Impianto eolico di Collinas

Progetto definitivo – Integrazioni volontarie

**COL – 77.00 – Relazione descrittiva delle ottimizzazioni
apportate al layout di progetto**

Rev. N.	Data	Descrizione modifiche	Redatto da	Rivisto da	Approvato da
00	19/04/2024	Prima Emissione per integrazioni volontarie	M. Da Ros A. Russo A. Scaparrotti	M. Carnevale	P. Polinelli
Fase progetto: Definitivo			Formato elaborato: A4

Figura 2-1: Confronto CO05-layout originario Rev.00 a sinistra e CO05-layout ottimizzato Rev.01 a destra

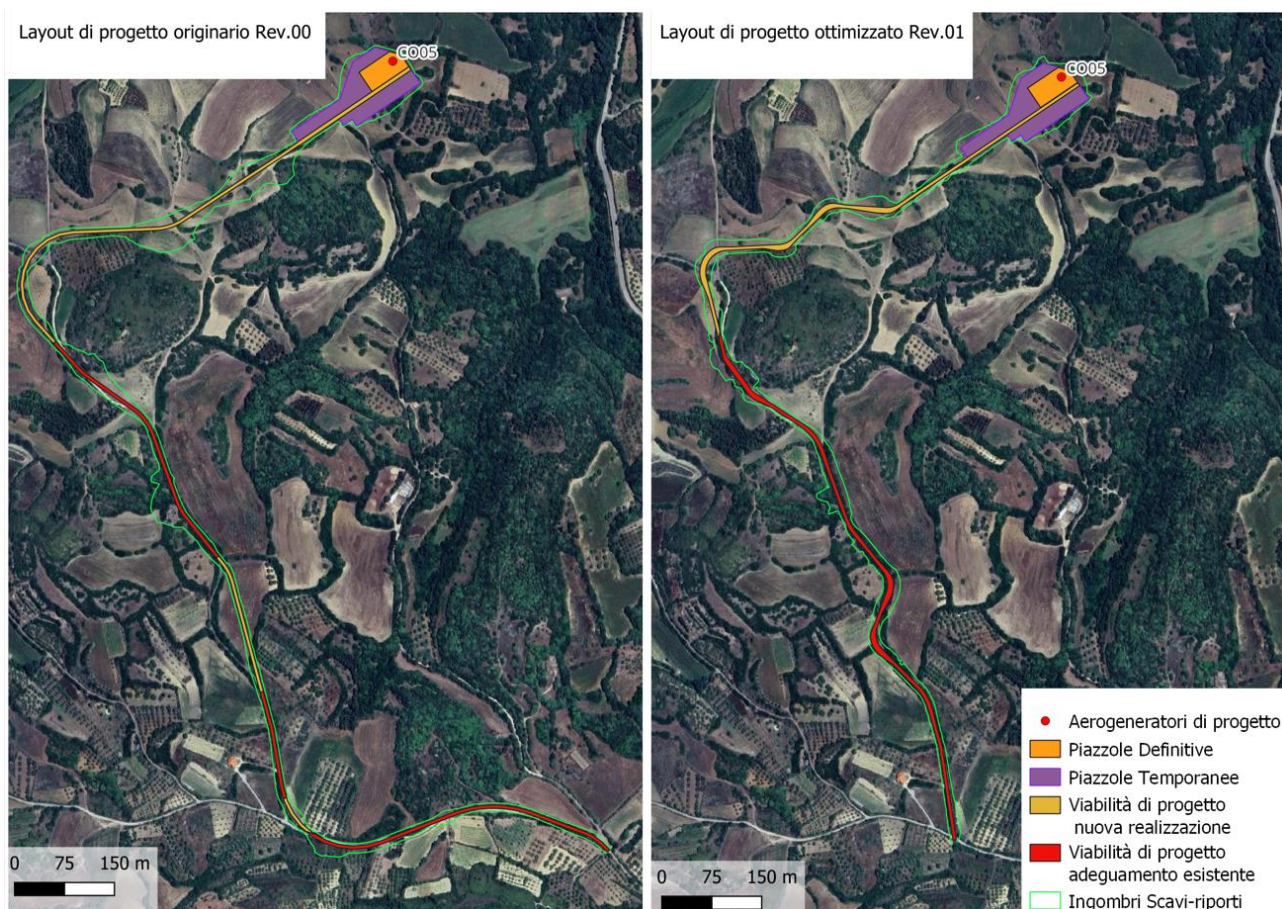
Opera	Modifica apportata al layout di progetto originario
Strade di accesso e piazzole di CO01, CO02, CO03, CO04, CO07	Innalzamento dei profili altimetrici, per garantire un migliore adattamento delle quote di progetto all'andamento morfologico dell'area e una riduzione delle volumetrie di scavo.
Strada di accesso di CO05	Leggera modifica del profilo planimetrico e altimetrico, per garantire un migliore riutilizzo della viabilità locale (Figura 2-1).
Piazzola definitiva di CO05	Disposizione dell'area di installazione del plinto di fondazione dell'aerogeneratore a quota diversa da quella della porzione di piazzola definitiva dedicata allo stazionamento della gru principale, garantendone l'accesso tramite apposite rampe in terra, per garantire un migliore adattamento delle quote di

progetto all'andamento morfologico dell'area e una riduzione delle volumetrie di scavo (Figura 2-1).
Piazzola temporanea e definitiva di CO06	Disposizione della zona di deposito pale a una quota di progetto inferiore rispetto alla restante parte di piazzola e riduzione dell'estensione delle aree di piazzola temporanea e definitiva, per garantire un migliore adattamento delle quote di progetto all'andamento morfologico dell'area e una riduzione delle volumetrie di scavo (Figura 2-2).
Strada di accesso di CO06	Aggiunta di un tratto di strada necessario all'accesso dei convogli dedicati al trasporto delle componenti al sito di installazione dell'aerogeneratore CO06, che si dirama in direzione sud dalla strada comunale Mogoro-Lunamatrona, a sua volta connessa alla SP5, seguendo il tracciato di una strada esistente che sarà oggetto di opere di adeguamento temporaneo. Tale modifica si è resa necessaria a valle di ulteriori approfondimenti sulla trasportabilità delle componenti dell'impianto, per evitare il passaggio attraverso l'abitato di Collinas (Figura 2-2).

Figura 3-2: Indicazione (in giallo) dello stallo di arrivo condiviso della linea AT 150 kV all'interno della nuova "SE Furtei 380"

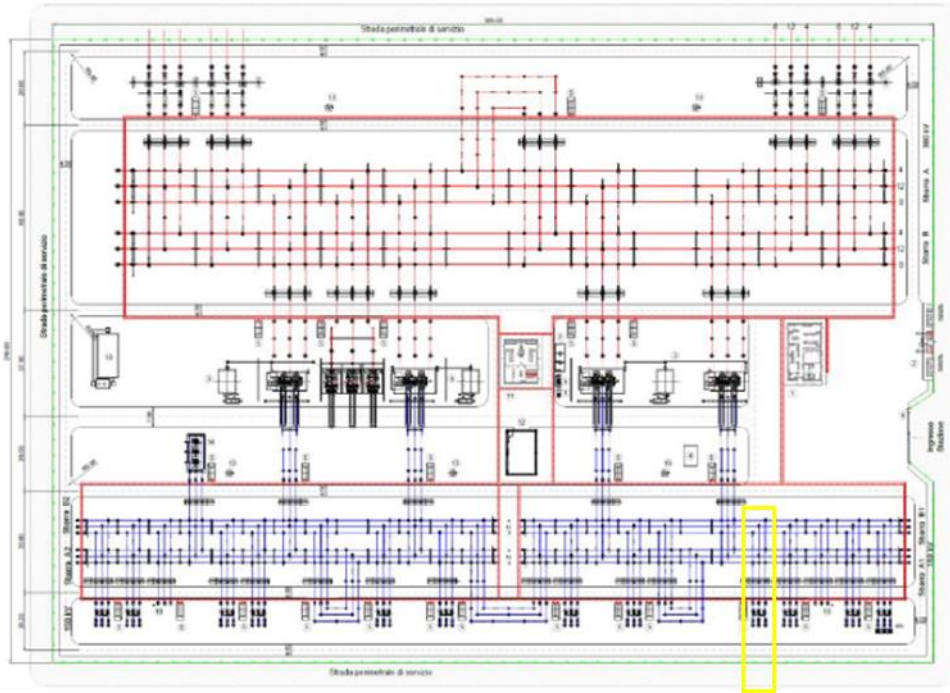
A seguito della comunicazione, fatta al Proponente da parte di Terna, dell'ubicazione dello stallo di arrivo condiviso della linea AT 150 kV all'interno della nuova "SE Furtei 380" (Figura 3-2), si è reso necessario un prolungamento di circa 145 m del percorso del cavidotto AT originariamente previsto, come visibile in Figura 3-1.

Tale cavidotto AT si svilupperà lungo terreni privati adiacenti alla nuova SE per circa 530 m e sarà completamente interrato. Gli elaborati "COL-12.01-Piano particellare descrittivo" e "COL-13.01-Piano particellare grafico" sono stati pertanto aggiornati per includere i terreni oggetto di esproprio per la posa del citato cavidotto AT.
